日本原燃株式会社

ウラン濃縮加工施設設工認申請書における誤記について

確認した誤記の内容、適合性等への影響について

誤記 1 仕様表の呼び径の削除漏れ (50A)

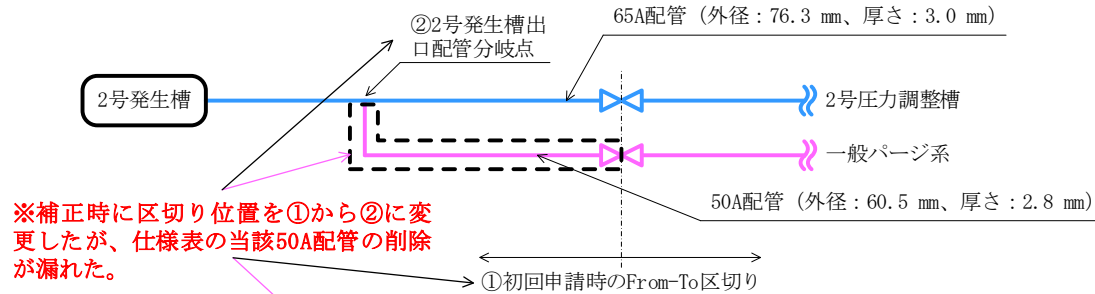
- ・誤記 1 については、補正申請時に「From-To」の区切り位置を変更した際、変更前の区切り範囲にあった 50A の呼び径配管に関する仕様（外径、厚さ）の記載削除が漏れた（添付資料 1 別添 1 参照）。
- ・誤記 2 については、補正申請時に「From-To」の区切り位置を変更した際、分岐点の表記位置を誤ったため、一部の範囲が重複した（添付資料 1 別添 2 参照）。

誤記1及び2については、他の「From-To」の範囲にある配管仕様（外径、厚さ）を重複して記載しているものであり、技術基準規則への適合性の説明に影響を与えるものではない。

誤記 2 仕様表の呼び径の重複 (40A)

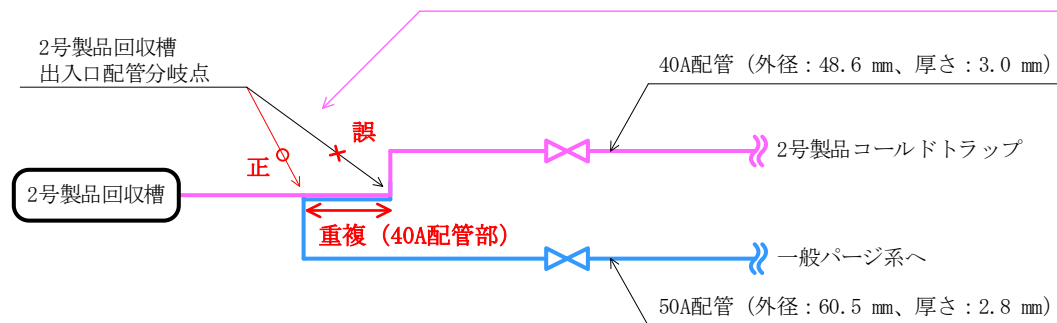
※誤って記載した分岐点と正しい分岐点までの40A配管部をピンクの範囲と青の範囲で重複して仕様表に記載していたため、青の範囲から当該40A配管を削除する。

※上記に伴い、添付説明書「V-1-1-2 加工施設の閉じ込めの機能に関する説明書」の図面及び添付図面の系統について、「2号製品回収槽出入口配管分岐点」の図示位置を適正化する。

誤記 4 仕様表の呼び径の漏れ (80A)

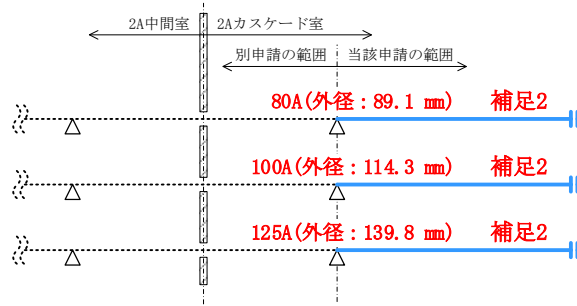
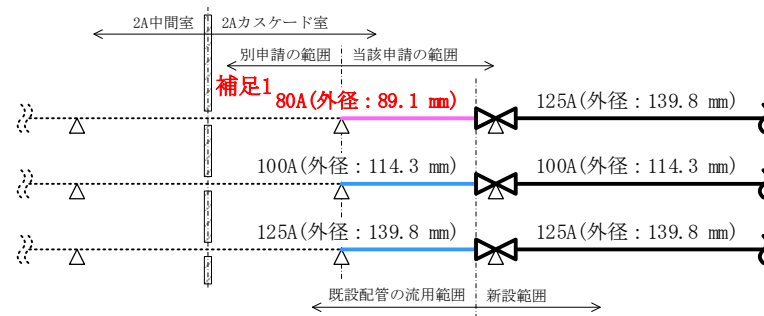
- ・誤記 4 については、範囲境界付近の弁が異径弁であることに気づかず、80A の呼び径配管に関する仕様（外径、厚さ）の記載が漏れた（添付資料 1 別添 4 参照）。

補足1: 申請範囲に80A配管の範囲 (80Aの配管はイメージ図の箇所しかない配管) が含まれているが、仕様表に記載していない。
 補足2: 「変更前」の記載について、残存する既設配管 (撤去されていない範囲の既設配管) を仕様表に記載していない。
 補足3: 上記により、仕様表の記載を (2/2) に示すとおり適正化する。

誤記 5 カバーと保温材の施工範囲境界位置の記載誤り

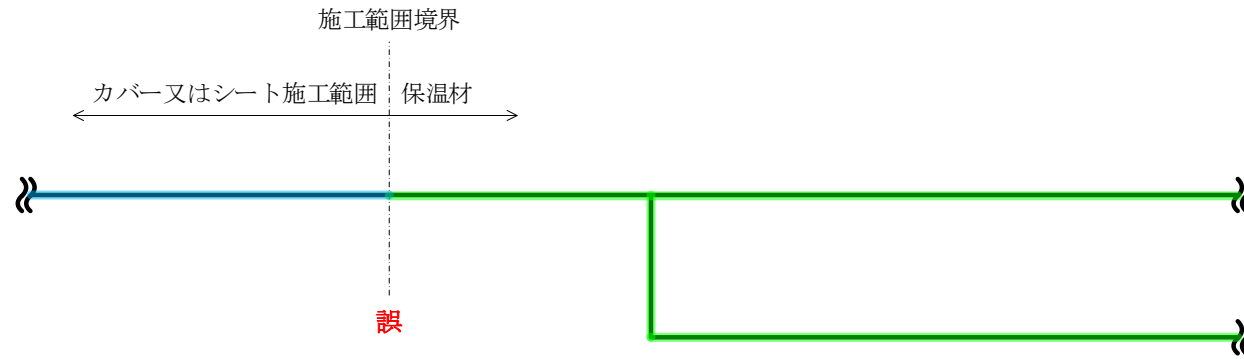
※カバー又はシートを施工する範囲境界の記載に誤りがあるため、記載を適正化する。

誤記 6 構造図の子台車ストップの高さ寸法の記載誤り

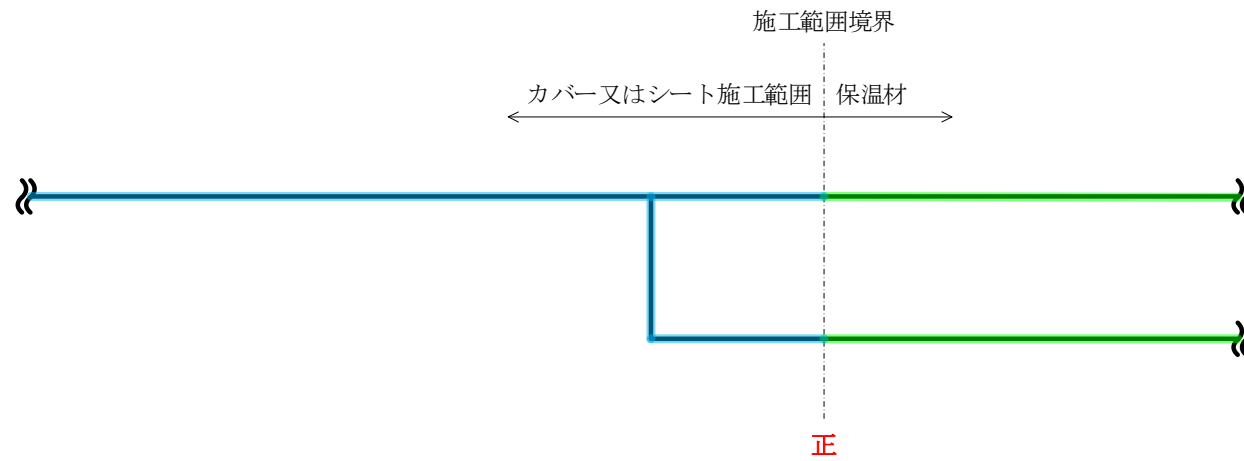
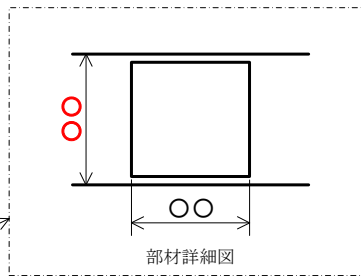
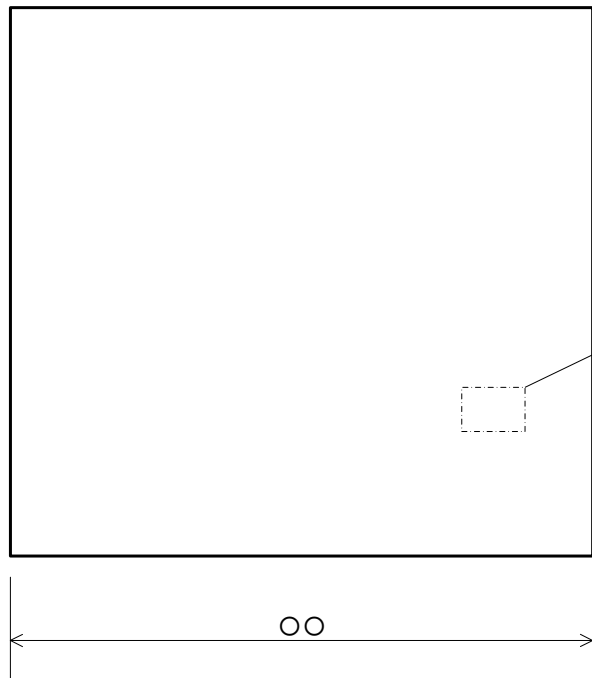
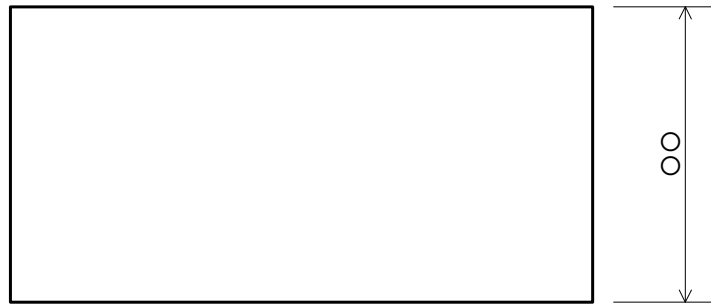
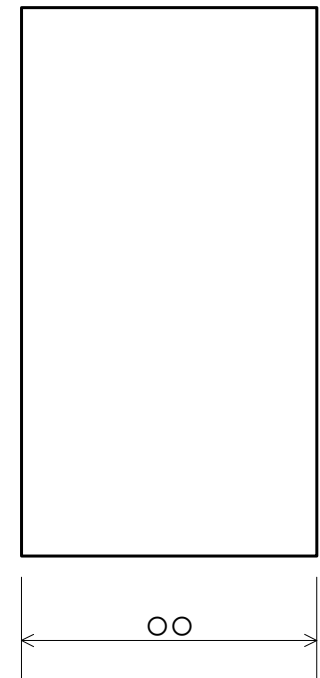
※子台車ストップの部材拡大図における寸法の記載に誤りがあるため、記載を適正化する。

誤記 7 系統図の配管支持点の記載

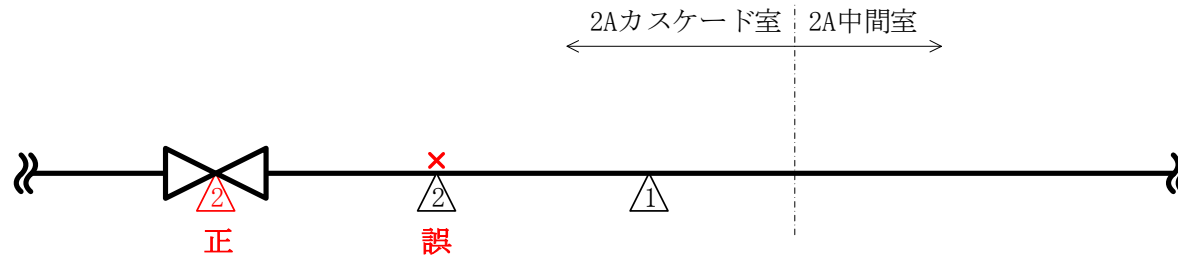
※配管支持点の図示位置の記載に誤りがあるため、記載を適正化する。

※上記に伴い、添付説明書「V-1-1-2 加工施設の閉じ込めの機能に関する説明書」についても、同様に記載を適正化する。

誤記 8 配置図のページング装置の配置の誤り

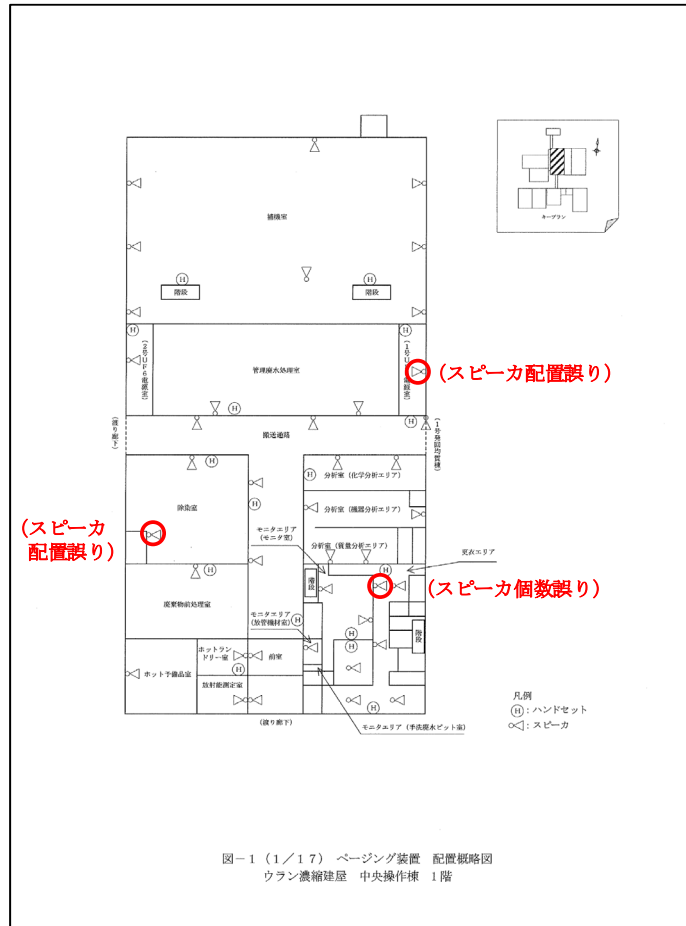
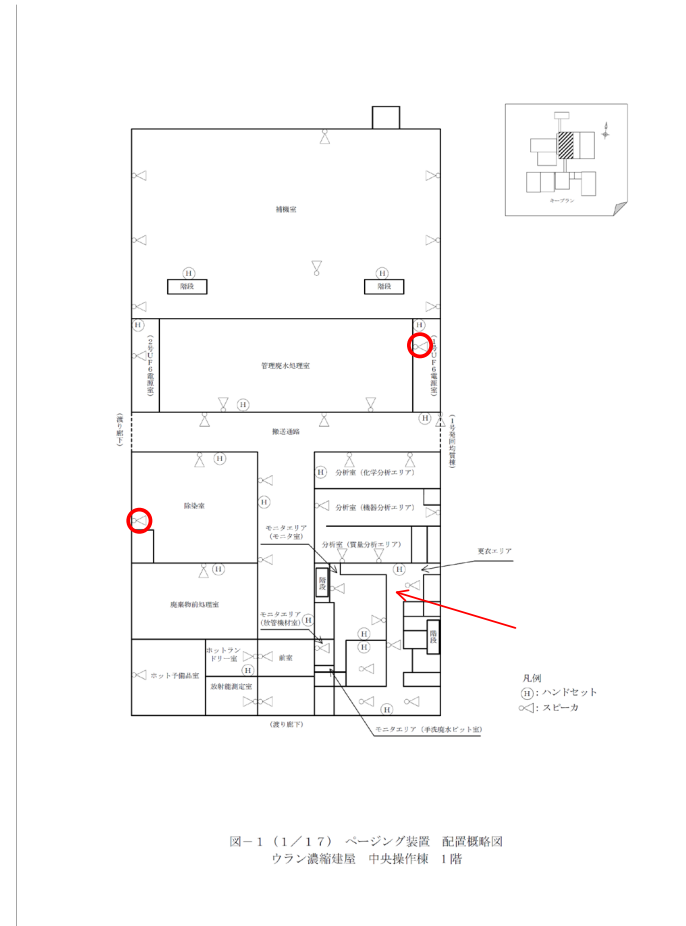
(「ページング装置 配置概略図」においては、上に示しているページ以外にも同様の誤記あり。)

※スピーカの配置及び個数の記載に誤りがあるため、記載を適正化する。
 ※ハンドセットの配置の記載に誤りがあるため、記載を適正化する。

誤記 9 配置図の置台の配列の誤り

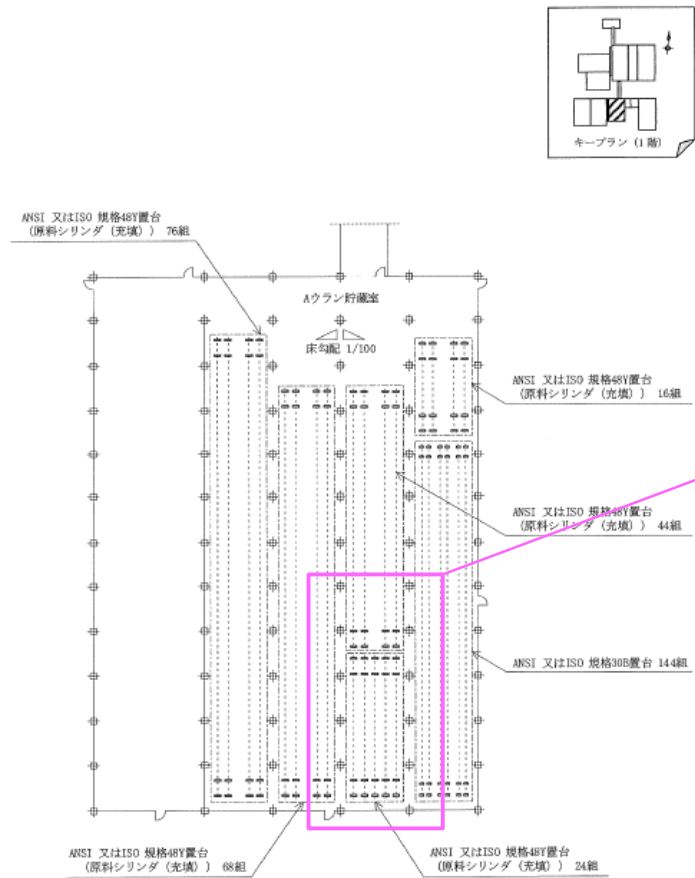
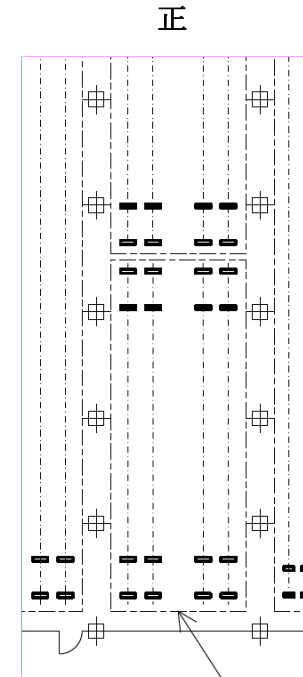
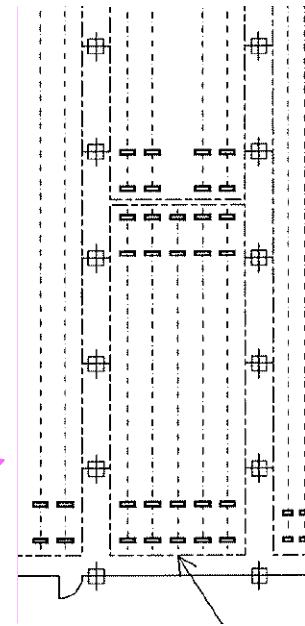
※置台の配列の記載に誤りがあるため、記載を適正化する。
(誤：5列、正：4列)

別紙2 仕様書の作成、チェック方法の対策

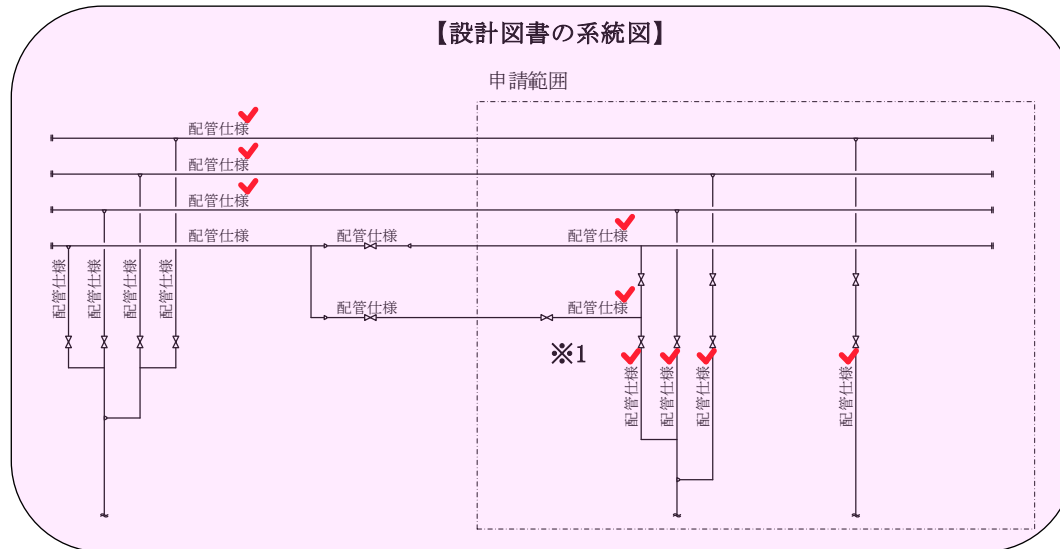
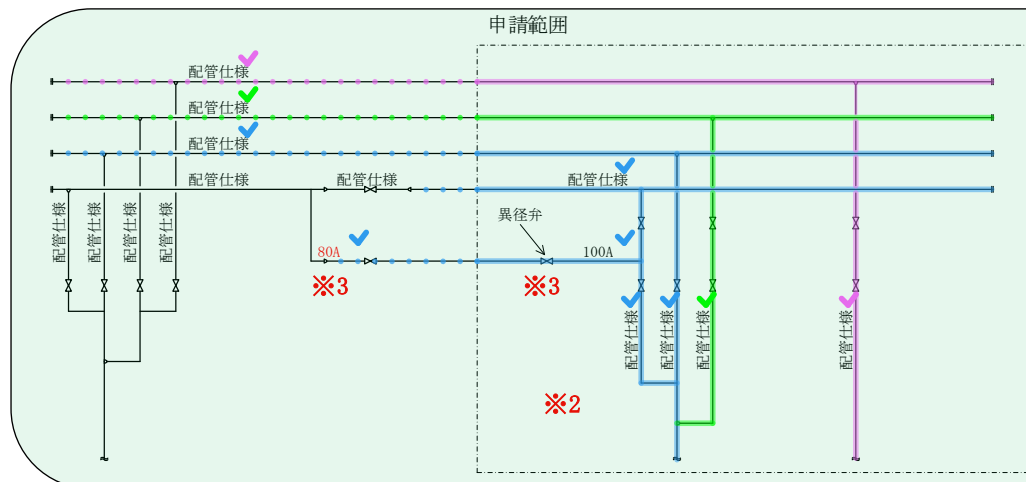
※1：対策前は、系統図から配管仕様を読み取り、仕様表を作成し、レ点チェックで確認を実施。

※2：対策後は、系統図をFrom-Toの範囲に色分けした上で仕様表を作成。仕様表も同様に色分けし、系統図と仕様表の各From-Toの関係性を可視化(複雑さを解消)し、設工認設計資料として図書化。これを基に設工認を作成し、レ点チェックで確認を実施。

※3：対策後は、呼び径が変わる要素である弁等の先の配管仕様まで確認を実施。
